**DOSSIER DE PORTER À CONNAISSANCE PORTANT SUR
UNE ÉVOLUTION DE GESTION DES EAUX PLUVIALES**

**INSTALLATION DE STOCKAGE DE DÉCHETS
EXPLOITÉE PAR LA SOCIÉTÉ SUEZ RV CENTRE EST À DONZERE**

Ref DREAL : 20240903-RAP-DAEN0839

Découpage des bassins versants (Source : SCE, mai 2022). Les points bas des bassins versants (Est et Sud-Est) sont présentés en rouge sur la figure.

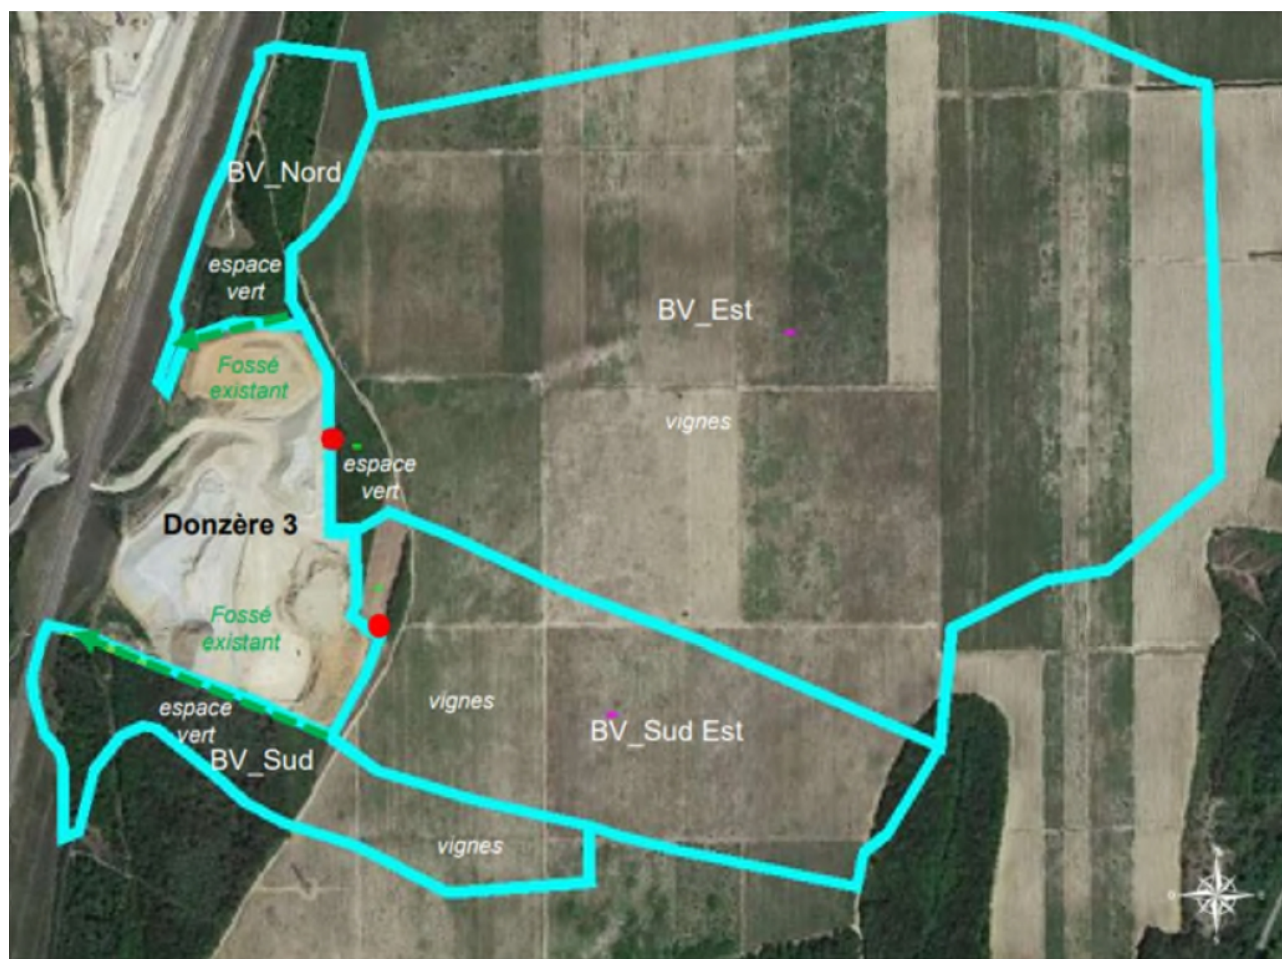
Le terrain actuel met en évidence 4 bassins versants à proximité de DZ3 (voir annexe 2). Chacun de ces bassins versants est raccordé sur le réseau de gestion des eaux de ruissellement existant, périphérique à DZ3.

- Les bassins versants BV-Sud et BV-Nord peuvent être collectés et gérés comme prévu dans le dossier initial, par un réseau de fossés périphériques (dimensionnés pour une décennale) et évacués respectivement via le pont cadre SNCF au Nord et le dalot SNCF au Sud.

- Pour les bassins versants BV-Est et Sud-Est, la présence de 2 points bas ne permet pas l'évacuation via un réseau de fossés, mais la mise en place d'une canalisation enterrée de gestion périphérique. La canalisation Ø 250 prévue initialement pour permettre l'évacuation des ERE provenant du point bas localisé au Nord-Est **s'avère très largement sous-dimensionnée**, et le contournement par le Nord du site pour évacuation vers le pont-cadre SNCF avant rejet vers le milieu naturel, **impossible ou du moins non réaliste d'un point de vue réalisation travaux** :

- Dimensionnement réel de la canalisation Ø 1000 et non Ø 250 ;
- Dans l'hypothèse d'un contournement via le Nord de DZ3, nécessité de réaliser une tranchée allant jusqu'à plus de 10 m de profondeur (ou tunnelier) et mise en œuvre d'un ouvrage tampon enterré, afin d'éviter de noyer le passage sous le pont-cadre SNCF (ce qui impliquerait l'inaccessibilité à DZ3 pendant des épisodes pluvieux y compris de fréquence décennale).

L'étude de la société SCE a mis en évidence la possibilité de réalisation d'un contournement de DZ3 **par le Sud**, ce qui permet :

- la gestion et l'évacuation des ERE de façon contrôlée et maîtrisée,
- de respecter l'exutoire final vers le bassin ASF tel que prévu dans le dossier initial,
- la mise en œuvre d'un réseau permettant de gérer une pluie décennale, et ce, avec mise en place d'une régulation de débit si nécessaire,
- la mise en œuvre de la canalisation Ø 1000 par des méthodes de travaux réalisables (pré-terrassement et tranchées maximales sur 4 m de hauteur).
